2024年度绿色建筑与建筑节能、装配式建筑施工图设计和审查质量专项检查 问题解读

《成都市绿色建筑与建筑节能、装配式建筑施工图设计审查要点（2024版）》

施工图设计常见问题答疑

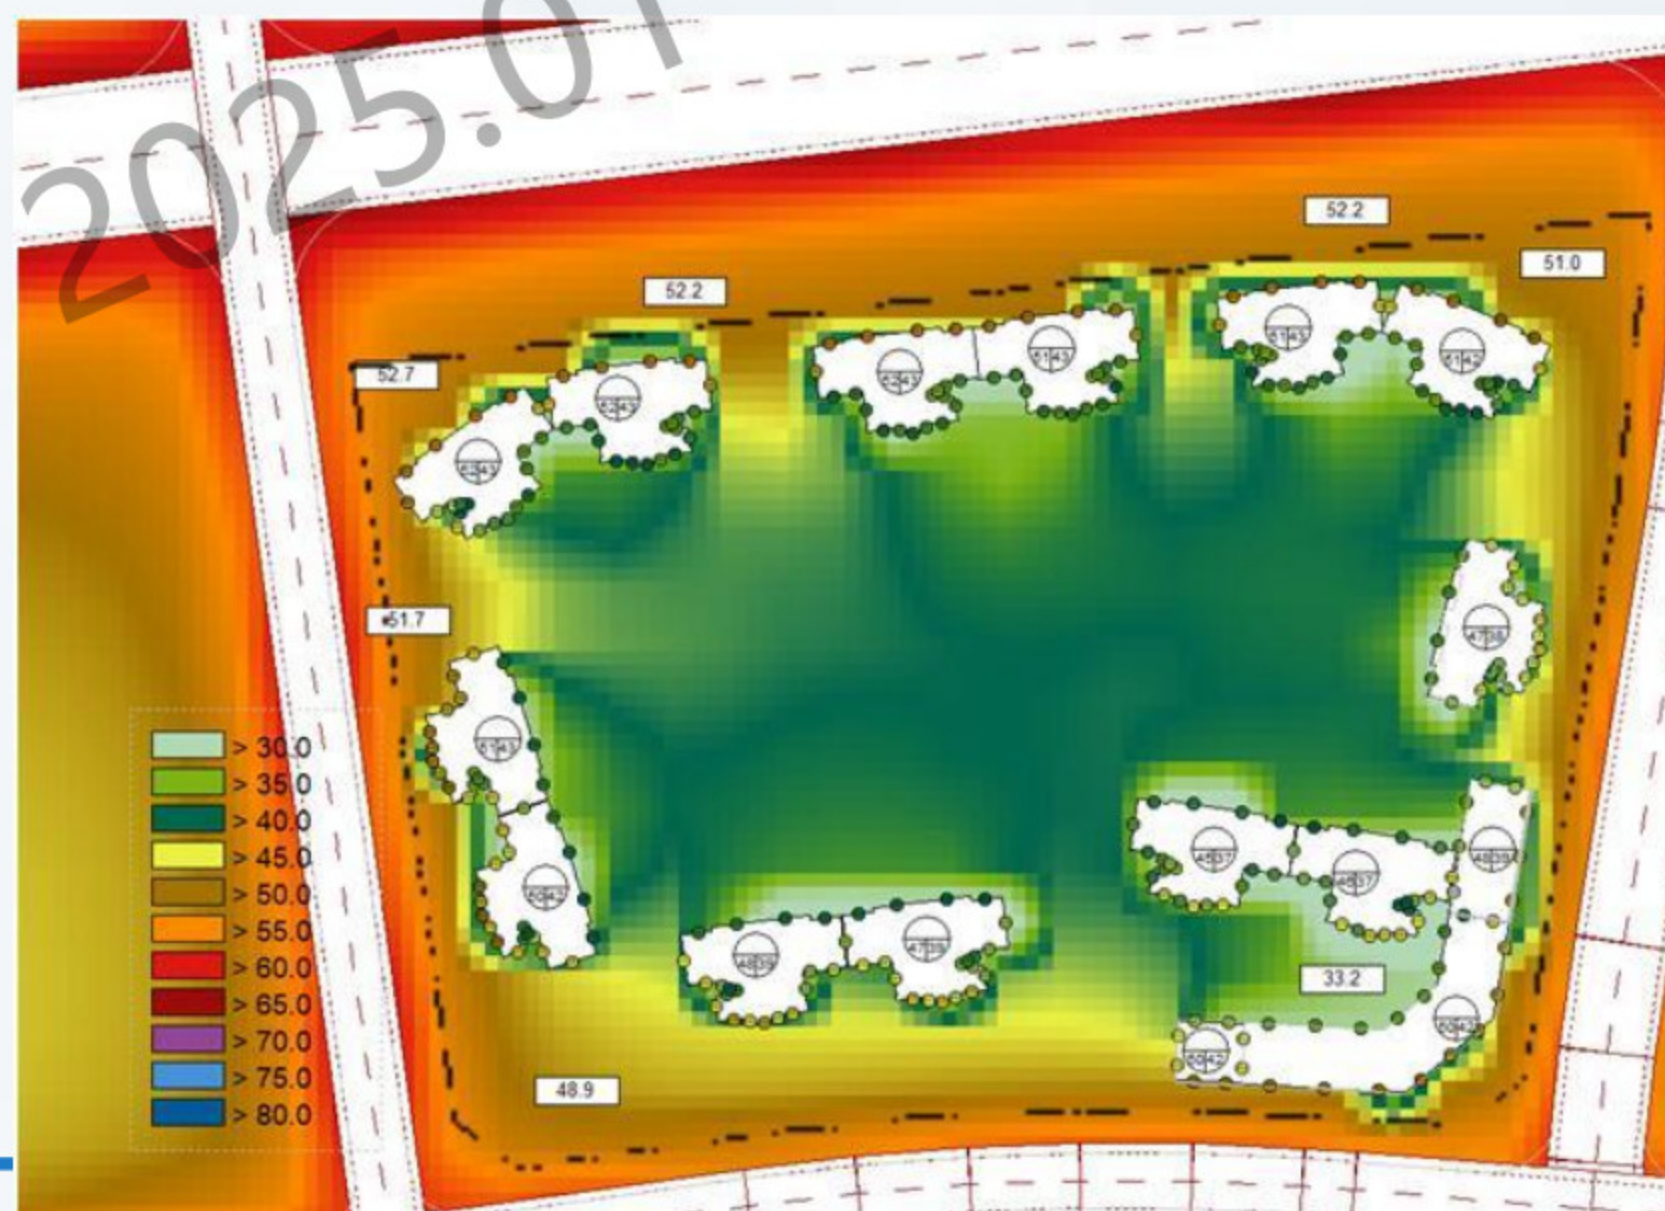
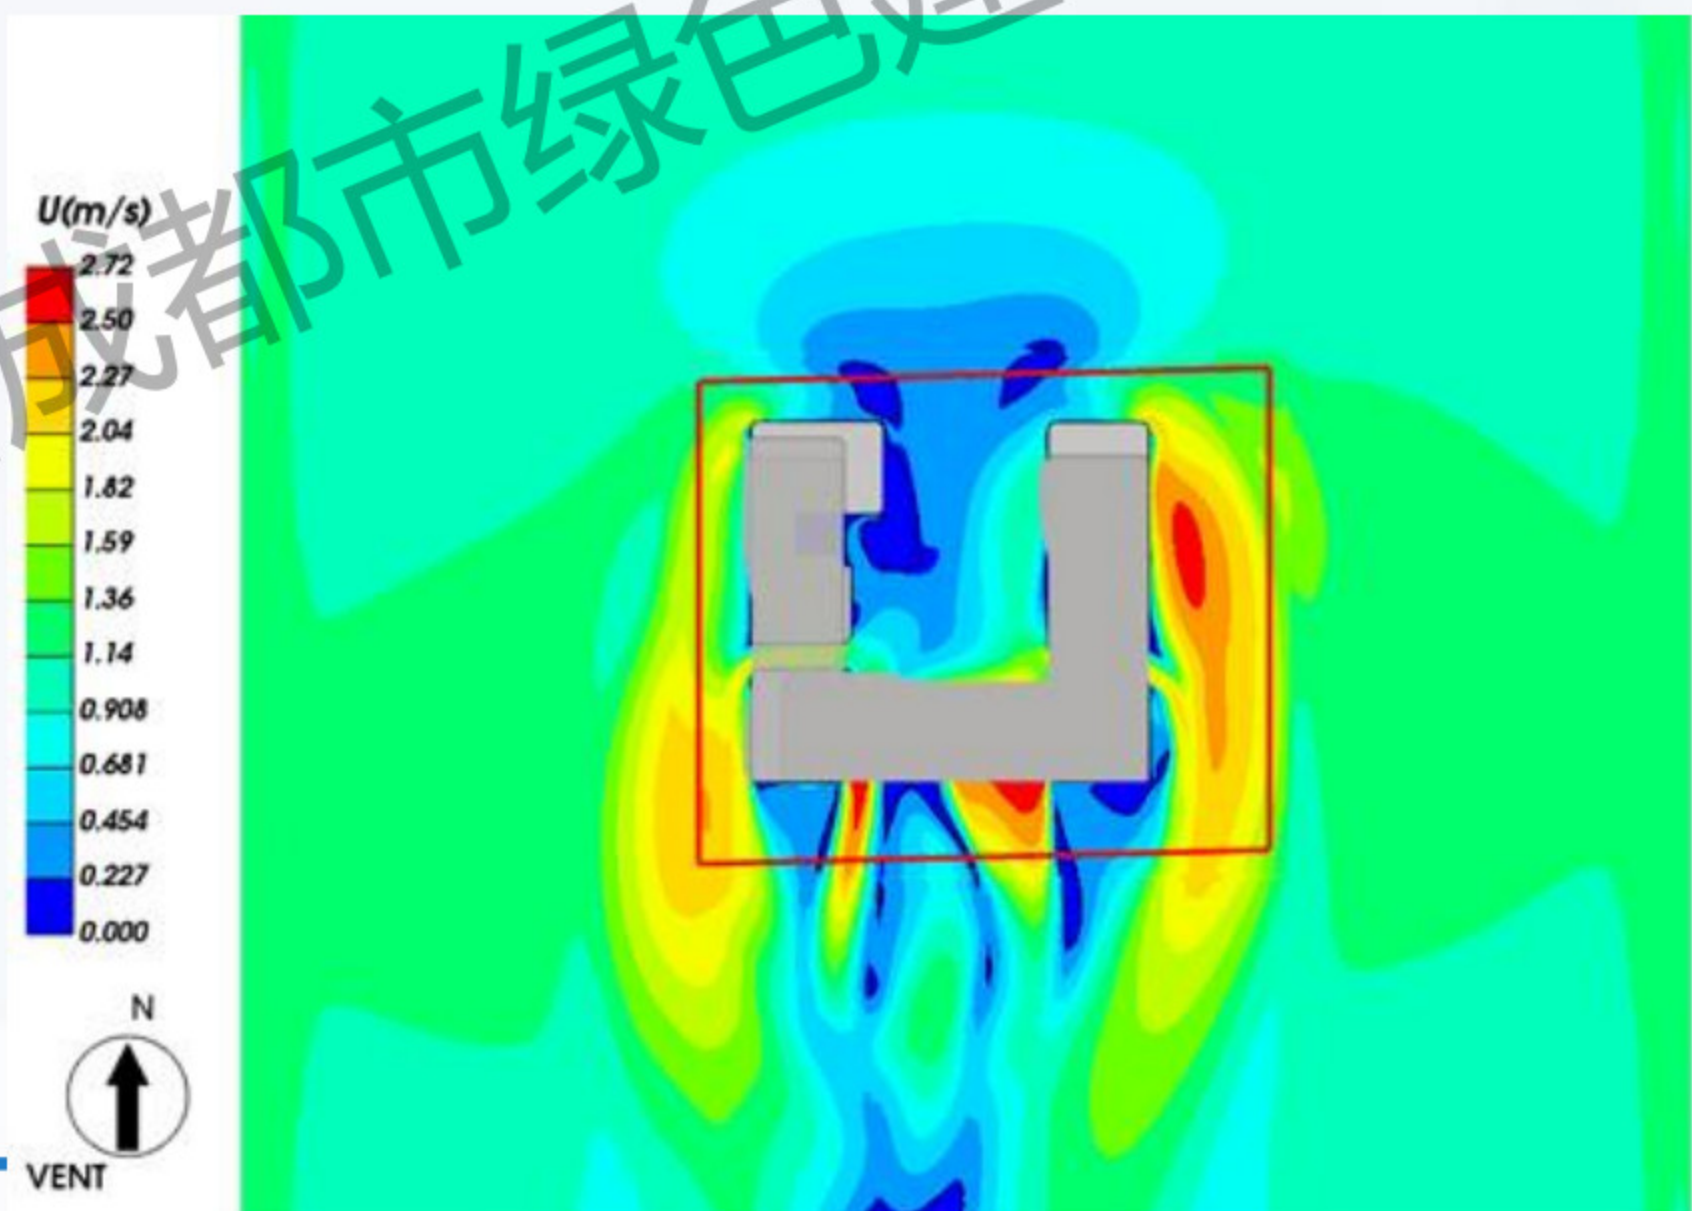
04 室内外物理环境等模拟、计算报告计算边界条件设置有误，导致输出结果错误。

数个项目存在模拟报告边界条件设置不全或错误的情况，如**风环境模拟报告**中未设置项目地块周边建设情况，**声环境模拟报告**对室外道路噪声源设置错误等。

应根据项目场地实际情况进行计算边界条件的设置，避免因错误的输入导致错误的输出。

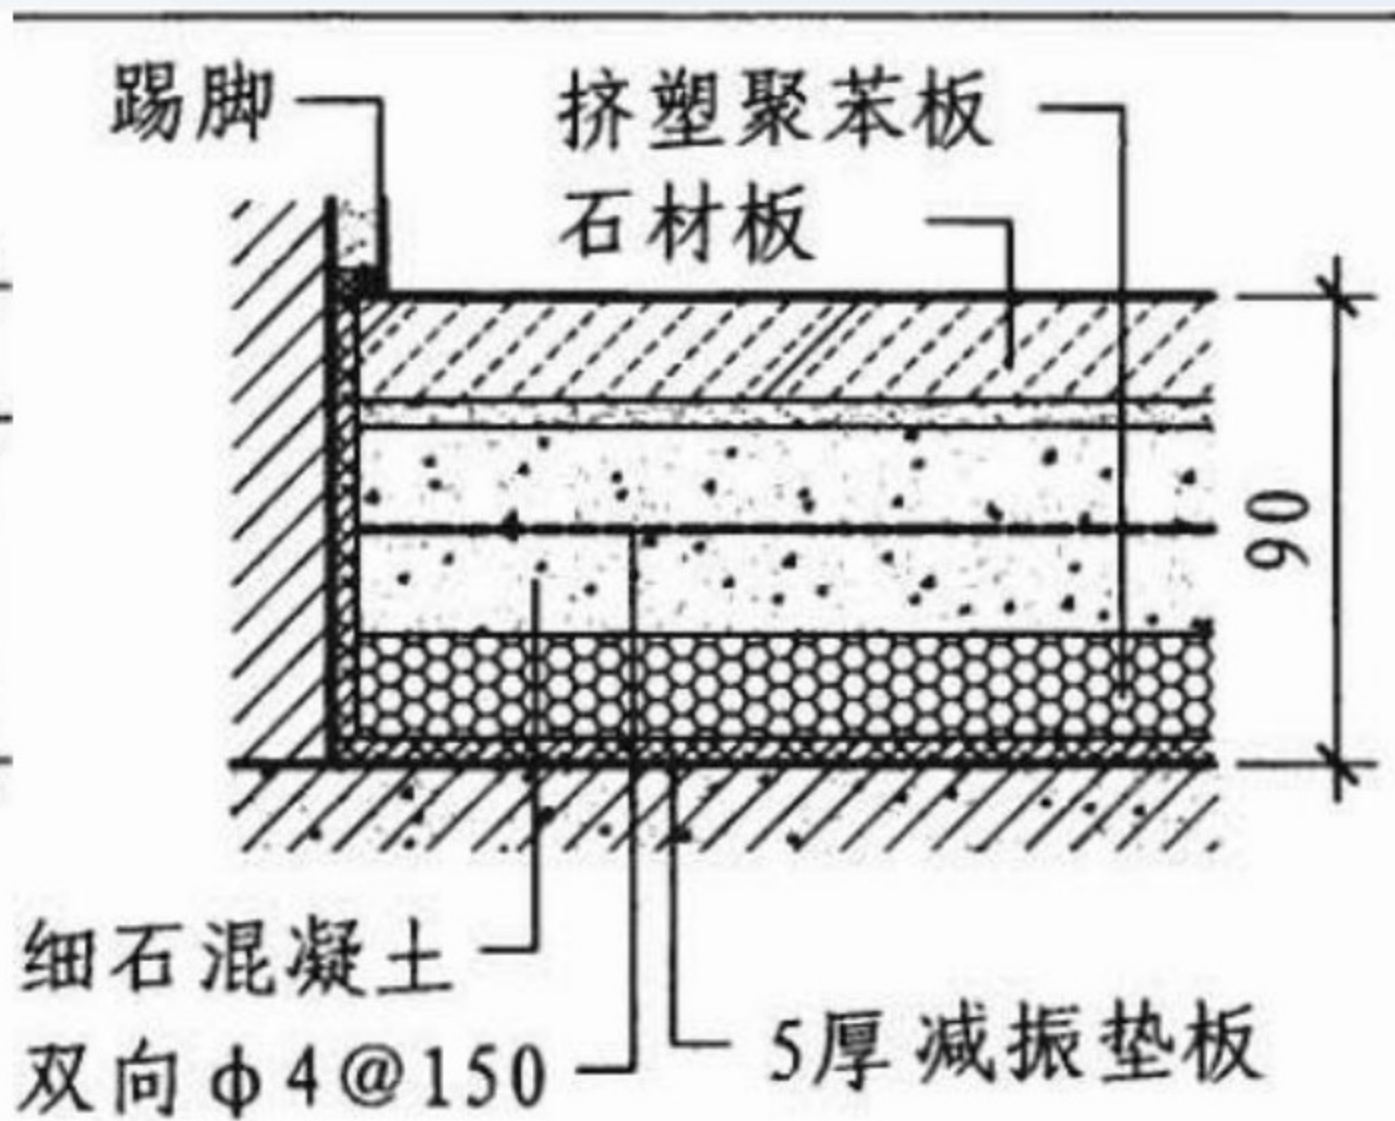
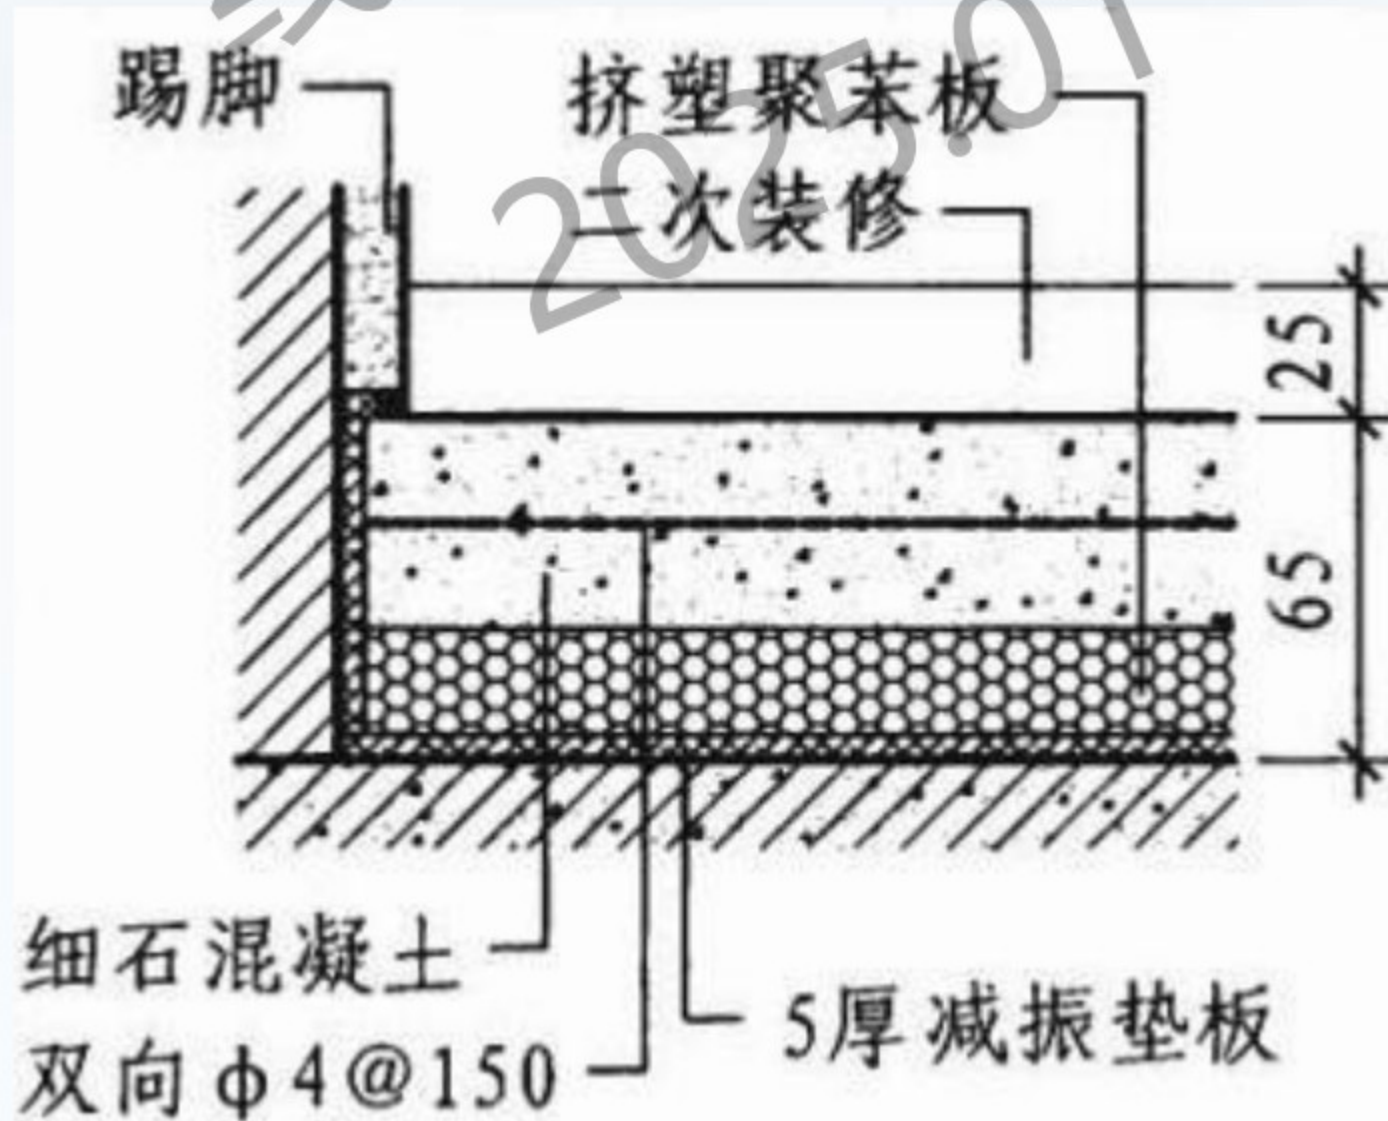
05 围护结构节能计算构造与设计图纸不一致。

- (1) 节能计算构造与工程做法表不一致（楼板保温、隔声计算最多，如图纸是外保温，计算书为内保温等）；
- (2) 工程做法表中非实际交付的构造层次（如标注“用户自理”的木地板饰面层）在计算中纳入了计算范围。

蓝图是施工单位重要依据，节能计算构造应与建筑设计图纸中做法保持一致，且不得将“用户自理”的构造纳入计算。
